熊本西環状道路軟弱地盤対策検討委員会 (第6回)

砂原工区

令和6年7月5日

熊本市 都市建設局 土木部
道路整備課 西環状道路推進室

見直し後

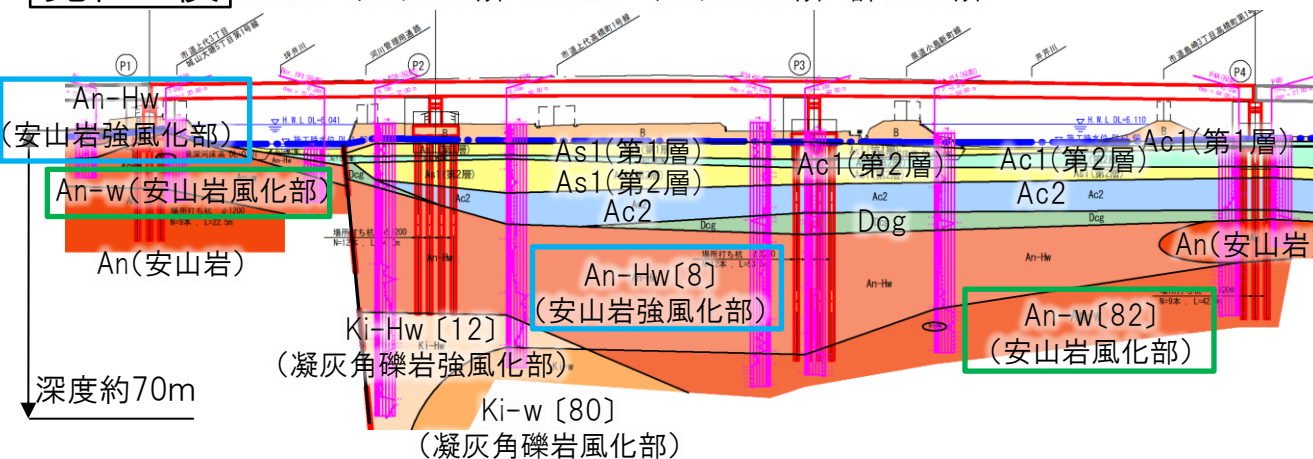
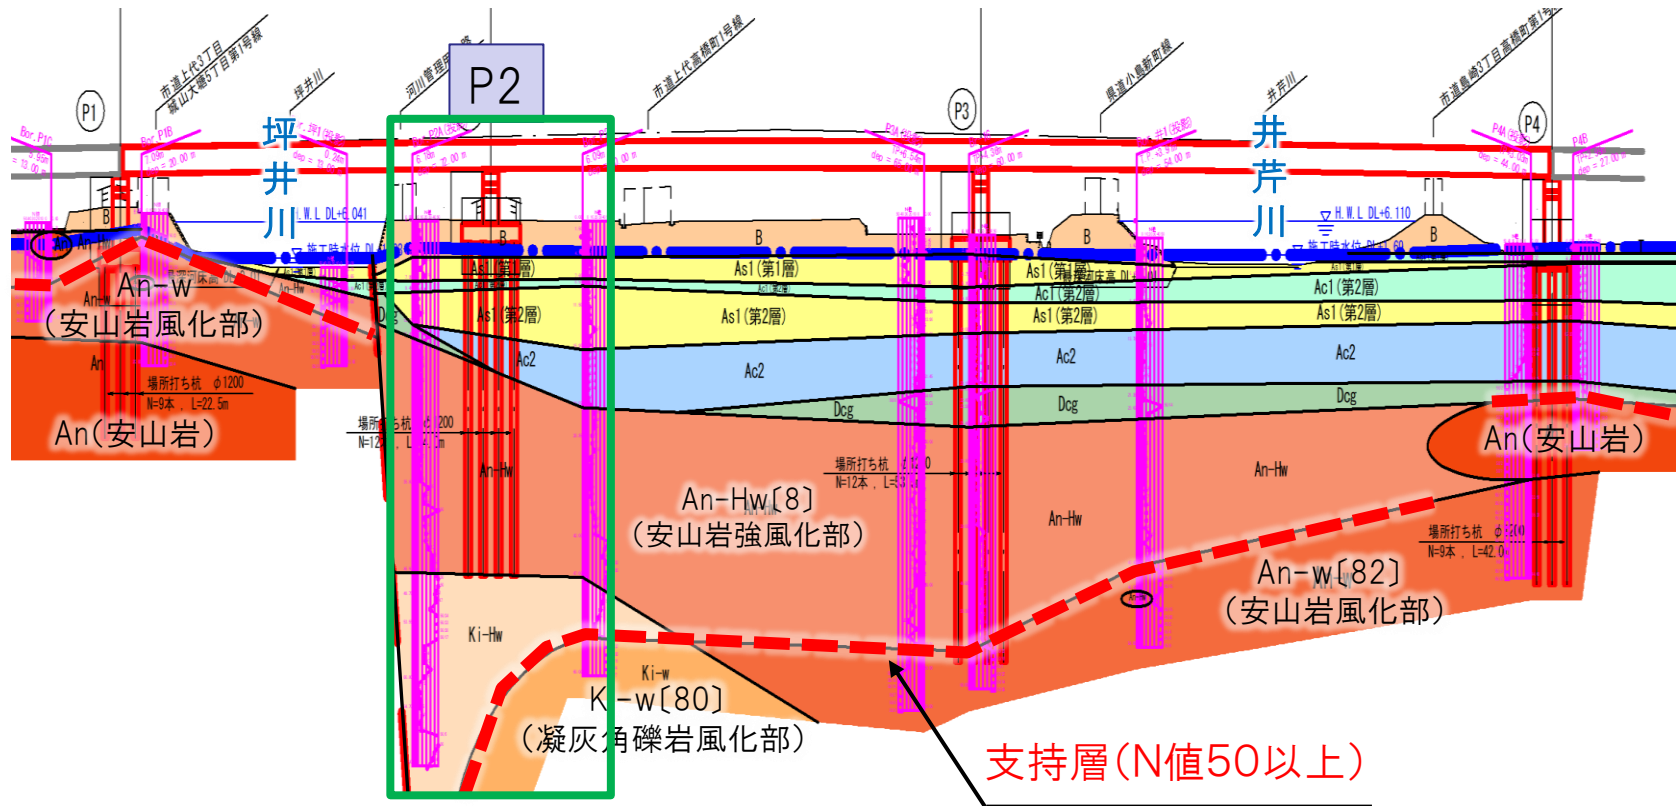
ご意見

「凝灰角礫強岩」と考えて
いた部分の大半は「安山
岩」である

「強風化部」と「風化部」は
同一層と見なせない

- ①「強風化部」と「風化部」は同一層と見なせないため、
N値50以上の箇所を橋梁基礎の支持層としたい。

断層の位置について

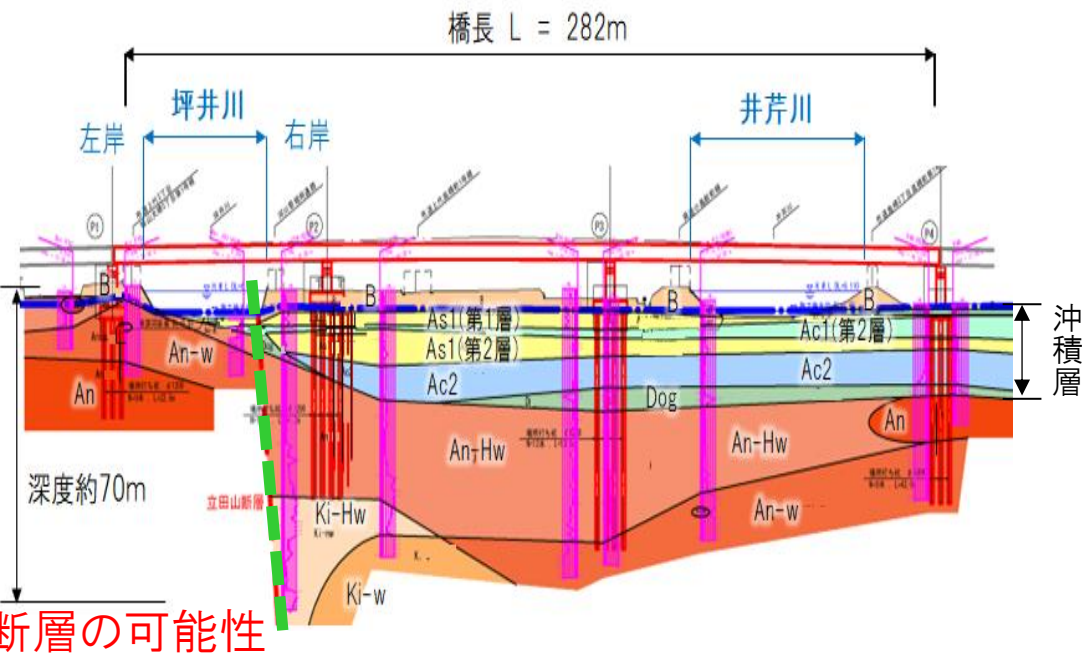
ご意見

坪井川右岸付近に
断層がある可能性が高い

ご助言

- ①断層の詳細位置を把握するため、追加ボーリング調査が必要
- ②活断層かどうか判断するため、コア分析が必要

審議(2):ボーリング調査とコア分析の追加

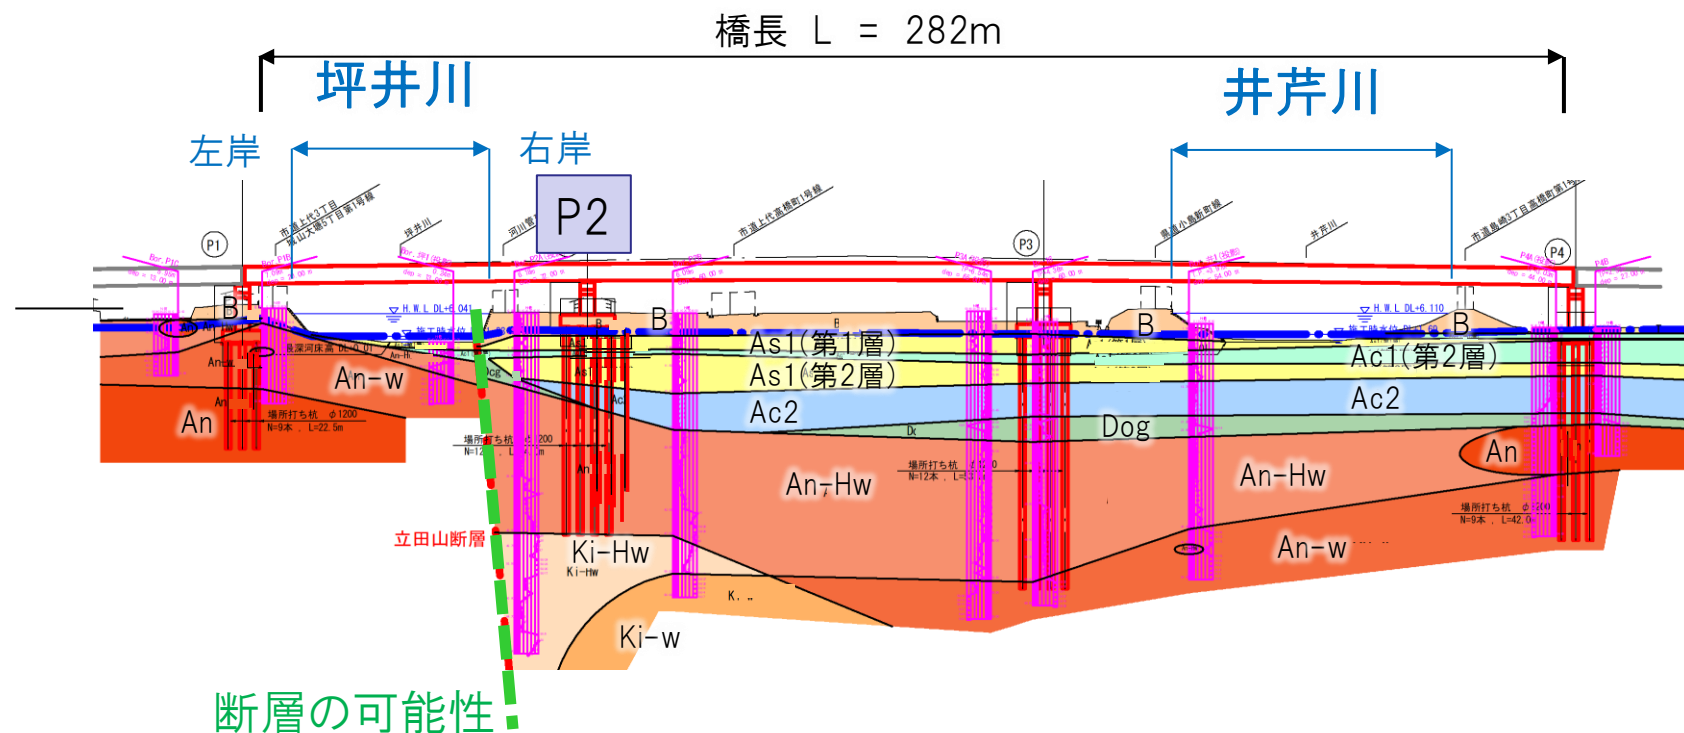
- ①断層とP2橋脚の位置が近いため、断層の詳細な位置を把握するボーリングを追加したい。
- ②活断層かどうかを把握するため、コア分析を実施したい。

審議(3): 載荷試験の実施

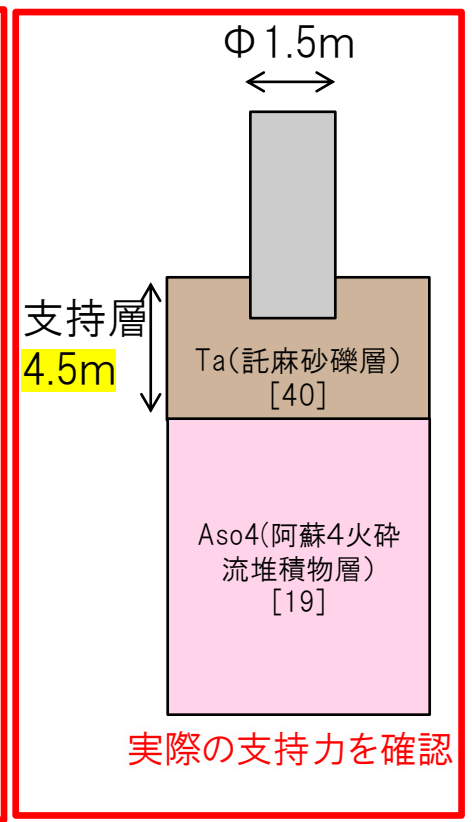
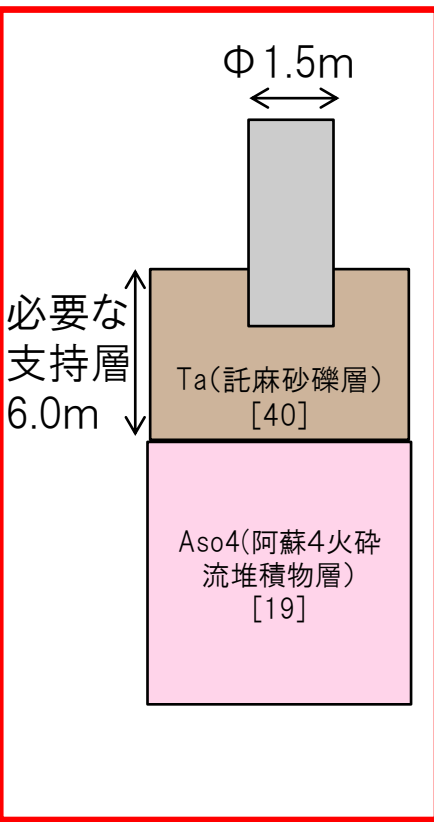
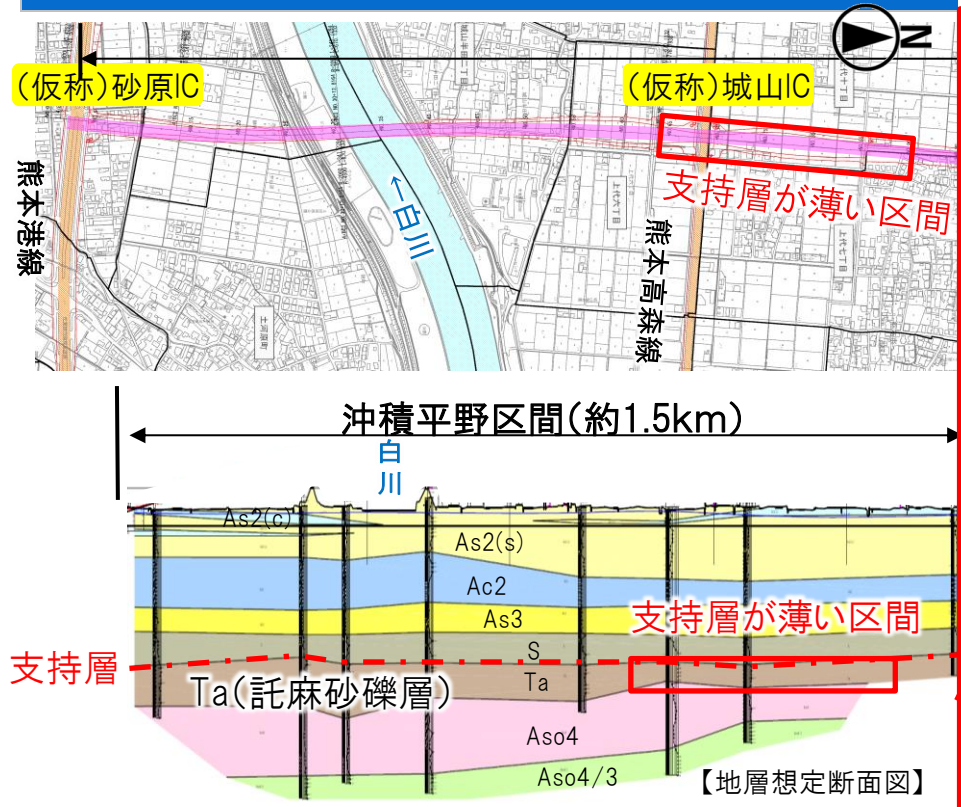
- ・橋脚基礎は場所打ち杭 $\phi 1.5m$ → 支持層の厚さは6.0m必要
- ・最も薄い支持層の厚さは4.5m → 支持層の厚さ不足 → 詳細な支持力を確認
- ・載荷試験を行うことで、詳細な支持力を確認し、基礎設計へ反映

【審議】
① 載荷試験を支持層が薄い区間で実施したい。

<横断図③>

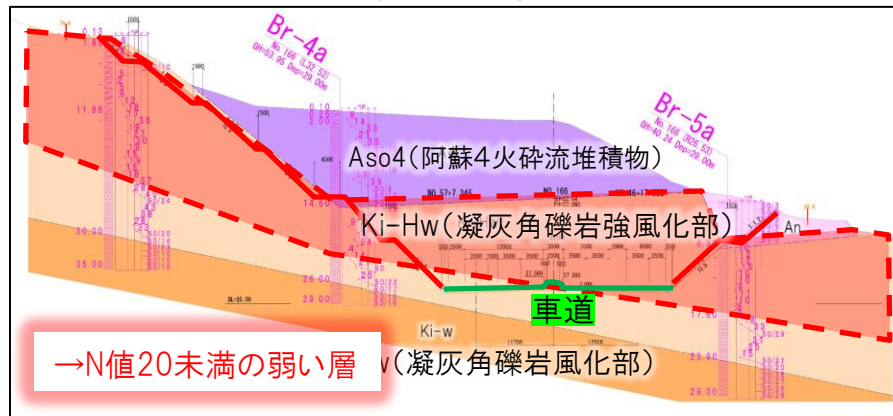
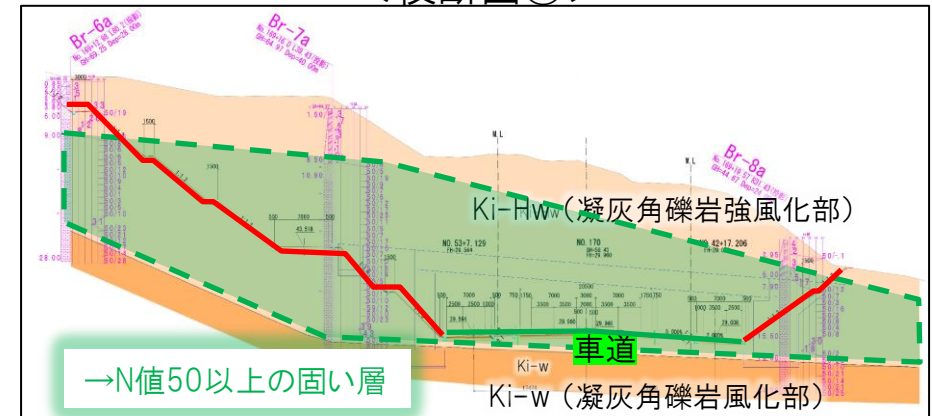
- 【結果】・凝灰角礫岩強風化部は、近接する区間でN値のばらつきがある。
- ・阿蘇4火砕流堆積物は、横断図③のみで確認。
- 近接する区間で地層の分布に大きな違いがある。

切土計画の課題

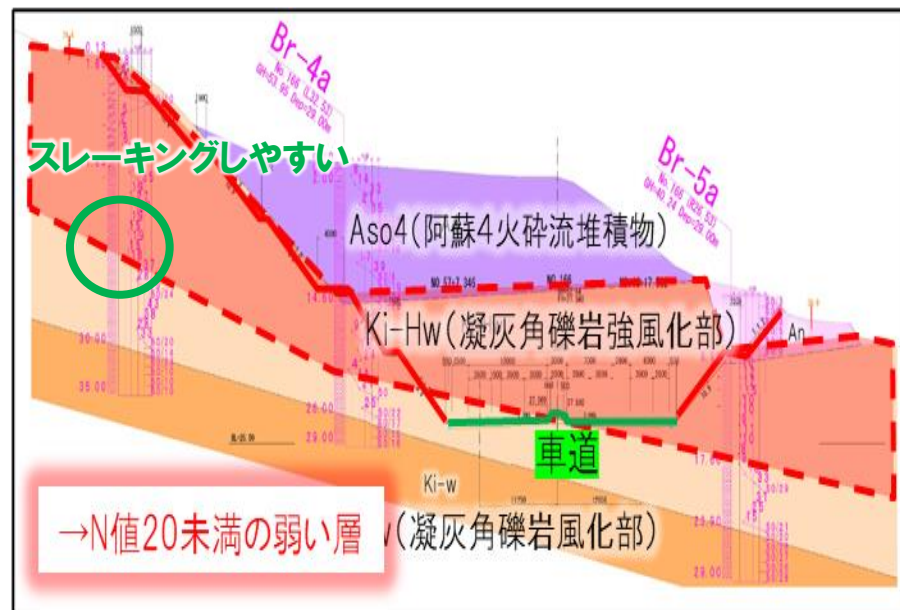
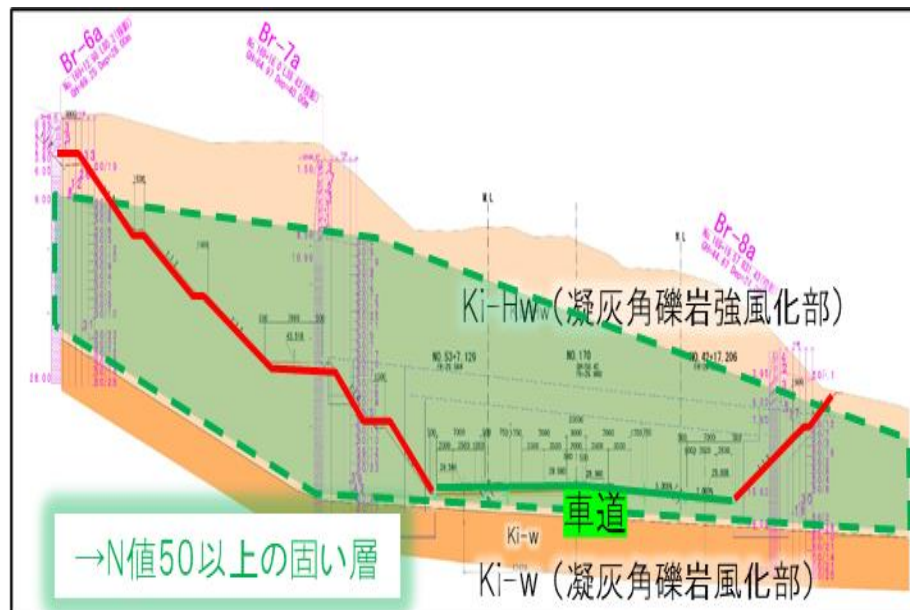
- ①N値や地層が近接する区間において均一でない。
- ②凝灰角礫岩はスレーキングしやすい。

開通後のみならず、施工中においても、法面の十分な安全対策が必要。

○ : ボーリング追加提案箇所(計3か所)

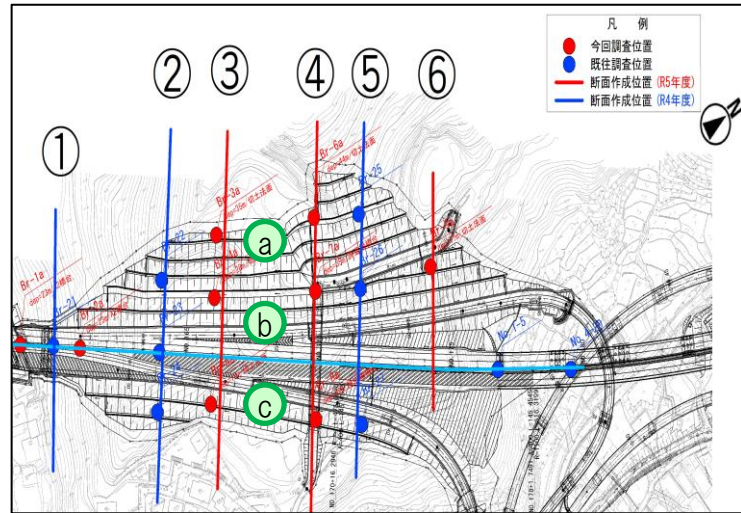
実施中	(1)現地踏査、文献調査
	現地状況や災害履歴等を把握し、斜面崩壊を予測
今後実施	(2)追加ボーリング調査・土質試験
	・地層やN値の状況を詳細に把握するための追加ボーリング ・斜面の安定解析に必要な土質試験 (i) 湿潤密度試験: 単位体積重量(γt) (ii) 三軸圧縮試験: 粘着力(c)とせん断抵抗角(ϕ) (iii) 孔内水平載荷試験: 変形係数(E)
	(3)地下水位調査
	法面崩壊の影響となり得る地下水位の状況を把握
(4)斜面安定解析	上記(1)、(2)、(3)を踏まえた解析 解析の方法などは、別途ご相談する

【審議】
①今後実施する検討内容の過不足を確認したい。
